Progetto per la realizzazione di impianto eolico denominato "Poggio alle Pancole" Comune di Lajatico (PI).
Codice della procedura 7874 data di avvio 4-1-2022.

Progetto per la realizzazione di un impianto eolico, denominato "Poggio alle Pancole", costituito da n. 7 aerogeneratori, per una potenza complessiva pari a 42 MW, e delle rispettive opere di connessione alla RTN, da realizzarsi nel Comune di Lajatico (PI). Cod procedura 7874

OSSERVAZIONI – ALLEGATO 3

DOC 1

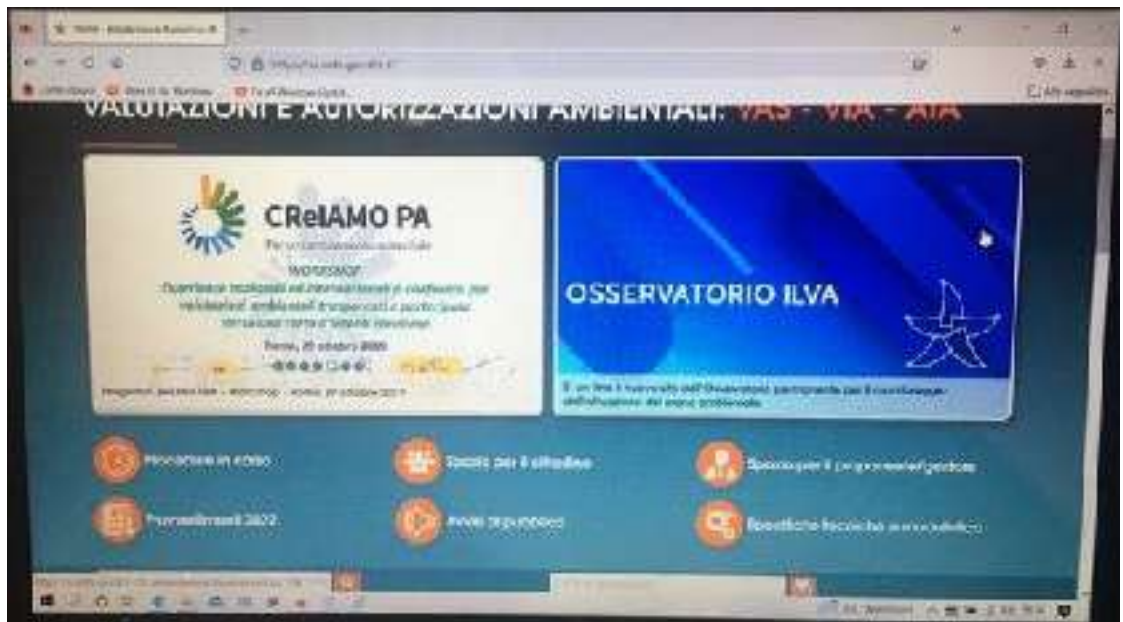
Preliminarmente, preme evidenziare che si riscontrano anomalie e scarsa trasparenza per l'accesso al sito web del MITE ove effettuare la pubblica consultazione della documentazione progettuale, a cominciare dall'AVVISO PUBBLICO che indica un link non funzionante (www.va.minambiente.it) (vedi **DOC. 1**).

DOC 3

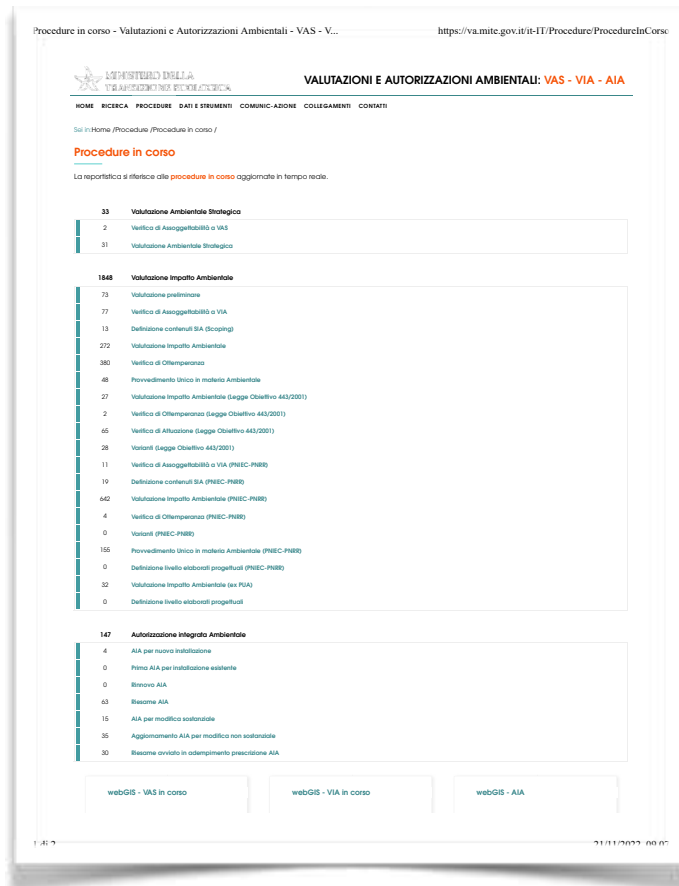
Facendo un altro percorso per accedere ai documenti del progetto e cioè cercando sul motore di ricerca il Ministero della Transizione Ecologica ed entrando nel sito web del MITE – Valutazioni e autorizzazioni ambientali - VAS-VIA-AIA e cliccando su procedure in corso (vedi **DOC. 2**), si aprono elenchi di pratiche di cui 1848 riguardanti la “Valutazione Impatto Ambientale”; in nessuna delle sottovoci compare il progetto in argomento, nemmeno tra quelle che riguardano la legge obiettivo (vedi **DOC. 3**).

DOC 4

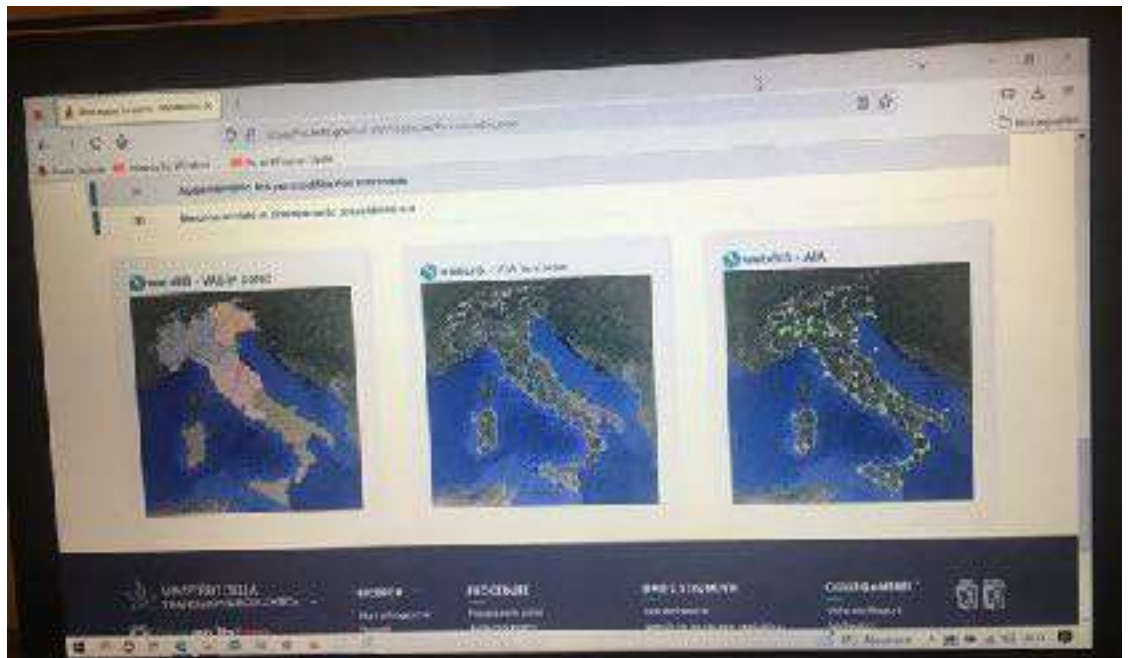
addirittura se proviamo a reperire il progetto aprendo webGIS delle VIA in corso situato nel riquadro centrale in basso (vedi **DOC. 4**), una volta cliccato, dopo molto tempo di attesa e numerosi tentativi di accesso, ci appare la schermata con su scritto “*Errore caricamento pagine - Tempo di connessione scaduto*” (vedi **DOC. 5**).

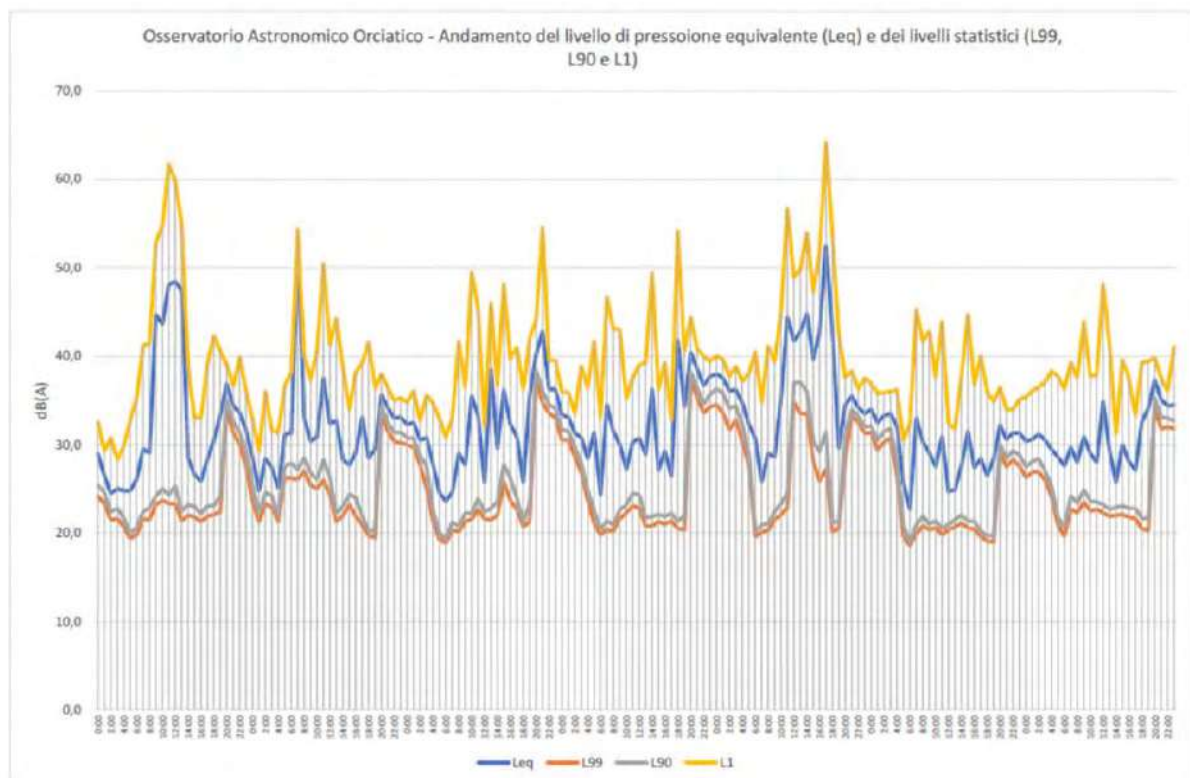
Se ne deduce che ipotizzando un abbattimento delle pareti inferiore a quello della valutazione e conforme alle stime riportate il criterio differenziale a finestre aperte si applica e SI SUPERA, sempre con riferimento ai bassi livelli di rumorosità registrati e che sono caratteristici della zona.

di pressione istantanea L1 si aggirano intorno ai 63 e 65 dB(A) o comunque superiori a 50 dB(A) e questo per periodi di 4 e 9 ore, quindi per buona parte della giornata.
